Oggetto: CUP 8814 - Istanza per il rilascio del provvedimento di VIA - VI nell'ambito del Provvedimento Autorizzatorio Unico Regionale (PAUR) ex art. 27 bis D. Lgs. n. 152/2006 e ss.mm.ii.

Progetto: Rifacimento impianto eolico da 29,40 MWe nel Comune di Montefalcone di Val Fortore in loc. Monte Fagotto - Serra Croce - Difesa San Luca - Lago La Serra - Monte Pauroso - Scomunicata con opere e infrastrutture in loc. Agretta nel Comune di Montefalcone di Val Fortore

Proponente: I.V.P.C. S.r.l.

RESOCONTO DELLA SEDUTA DEL 13.04.2022 CON RAPPORTO FINALE

Ubicazione dell'area di progetto (stella arancione) in relazione alle principali rotte migratorie dell'avifauna in Campania. (Fonte: Piano Faunistico Venatorio regionale 2013-2023)

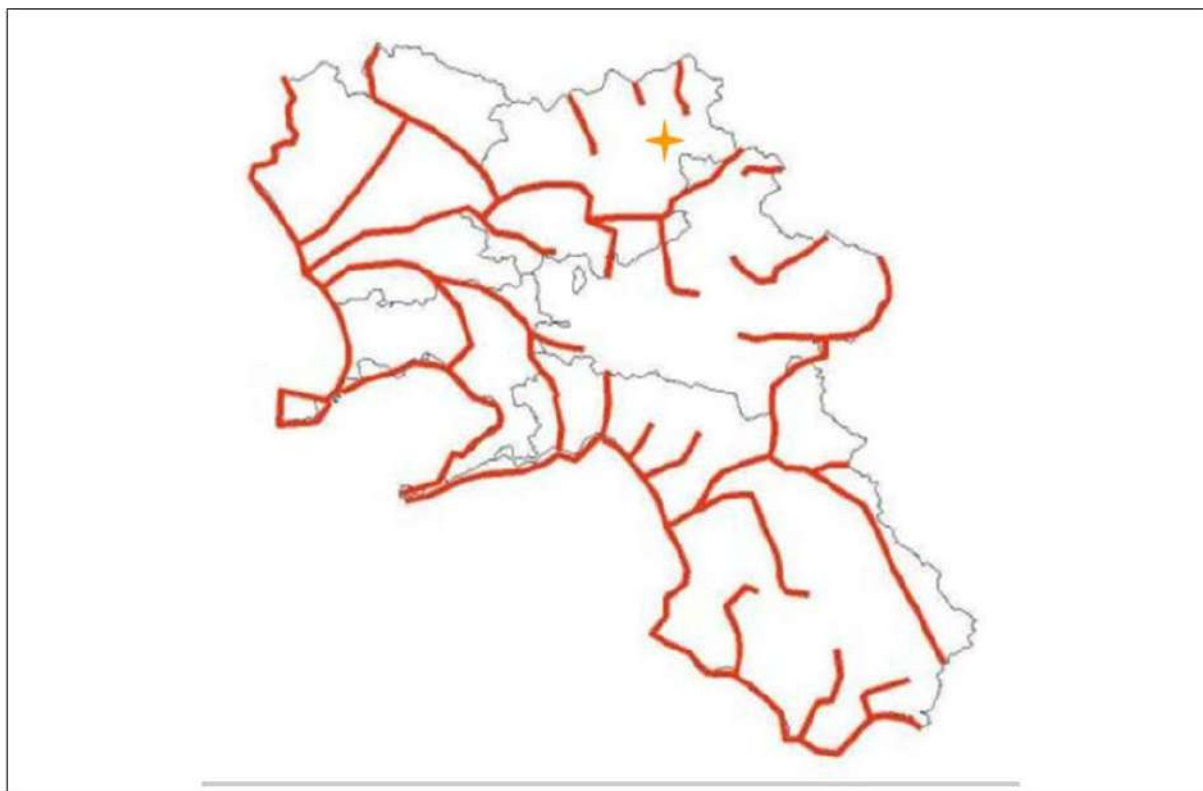
Punto 2: Manca un'analisi delle eventuali interferenze tra i nuovi aerogeneratori e le rotte migratorie esistenti (si consiglia di utilizzare anche la cartografia e i dati riportati nel Piano Faunistico Venatorio Regionale). A tal proposito si evidenzia, inoltre, che l'area vasta di intervento è attraversata dal corridoio costiero tirrenico e da corridoi regionali trasversali (dati PTR). Integrare lo Studio con l'analisi di tali interferenze.

Riscontro: è di seguito riportata la carta delle principali rotte migratorie con l'indicazione dell'area di intervento.
